OFÍCIO Nº. 244/2021/SUPLIC/SAD

Assunto: Convocação nos termos do art. 48 §3º da Lei 8.66/93 – Tomada de Preços n. º 18/2021 que tem por objeto a seleção e contratação de empresa de engenharia para execução da obra de Reforma e Ampliação da EMEB "APOLÔNIO FRUTUOSO DA SILVA", localizada na Av. Valter Fontana, S/nº, Bairro: Construmat - Cristo Rei no Município de Várzea Grande/MT, atendendo aos critérios do padrão SMECEL/VG, com intervenção em área aproximada de 1.309,28m², contemplando os serviços de demolição, fundações e superestruturas, fechamentos em alvenaria, cobertura, esquadrias, pintura interna e externa, revestimentos, instalações hidros sanitária e elétricas, calçamento e a extensão de rede 13,8kV e implantação do posto de transformação de 112,5kVA, incluindo fornecimento de materiais e mão de obra, em atendimento à Secretaria Municipal de Educação, Cultura, Esporte e Lazer.

# **ANEXO - PARECER EQUIPE TÉCNICA**

Referente: Tomada de Preços n°. 18/2021

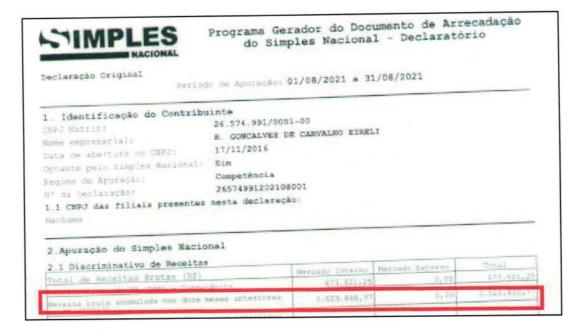
- A Empresa CAG ENGENHARIA E CONSTRUÇÕES EIRELI EPP Acusou o recebimento do oficio, entretanto, não apresentou os documentos solicitados.
- A Empresa R. GONÇALVES CARVALHO EIRELI A licitante apresentou o Extrato PGDAS
   (Programa Gerador de Documento de Arrecadação do Simples Nacional) para análise do BDI.

Observou-se que Receita bruta acumulada nos doze meses anteriores valor total R\$ 3.523.840,77, ou seja, se encaixa na faixa 5° do Anexo IV da Lei Complementar n° 123 de 14 de dezembro de 2006, se não vejamos:

Desta forma, a Empresa deverá **adequar as alíquotas apresentadas que compõem seu BDI**, constante ao declarado na folha n° 648, referente ao Grupo C.
